# **Einsparungen bei der Abwasserbeseitigung**

## **Beispiele aus der Beratungstätigkeit des Prüfungsverbandes zur Unterstützung von Gemeinden in frühen Planungsphasen**

Bild 1: Netzsystem mit Verknüpfung der Teileinzugsgebiete A und B

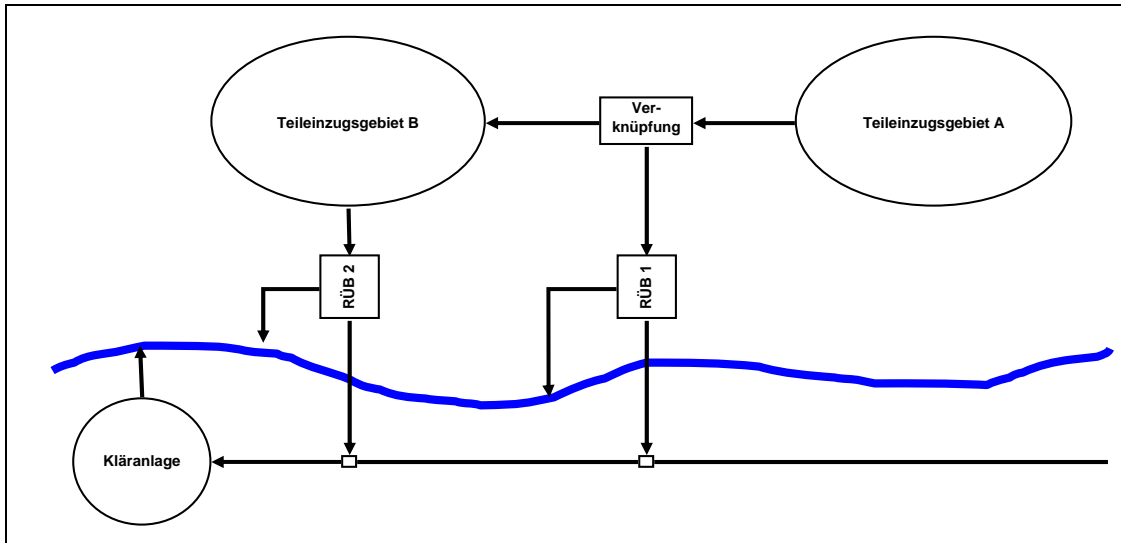
Die Stadt D betreibt ein Mischwasserkanalnetz mit mehreren Entlastungsanlagen. Zur Verlängerung des Wasserrechtsbescheids für die Einleitung von Mischwasser in die Vorfluter mussten Mischwasserbehandlungsanlagen nachgewiesen werden. Da das Mischkanalsystem zahlreiche Verknüpfungen aufwies und eine eindeutige Zuordnung der Teileinzugsgebiete A und B zu den Regenüberlaufbecken 1 und 2 nicht möglich war, forderte das zuständige Wasserwirtschaftsamt als Nachweis eine Schmutzfrachtberechnung. Nach den Planungen, die zu Beginn

unserer Beratungstätigkeit vorlagen, wurde eine undurchlässige Fläche  $A_u = 214$  ha angesetzt. Daraus ergab sich ein erforderliches Gesamtspeichervolumen von  $6.900 \text{ m}^3$ .

Die bauliche Situation am Verzweigungsschacht (ehemaliger Regenüberlauf) war nicht bekannt und wurde auf unser Betreiben hin geklärt. Die Hauptwassermenge wurde in Richtung Gebiet B weitergeleitet und führte dort zu Überlastungen. Wir schlugen vor, durch den Einbau einer Absperrung die Wassermenge aus dem Gebiet A vollständig über das Becken 1 zu leiten, d. h. die Gebiete A und B hydraulisch klar zu trennen. Der Sammler zum Regenüberlaufbecken (RÜB) 1 ist in der Lage, die gesamte Wassermenge schadlos abzuleiten.
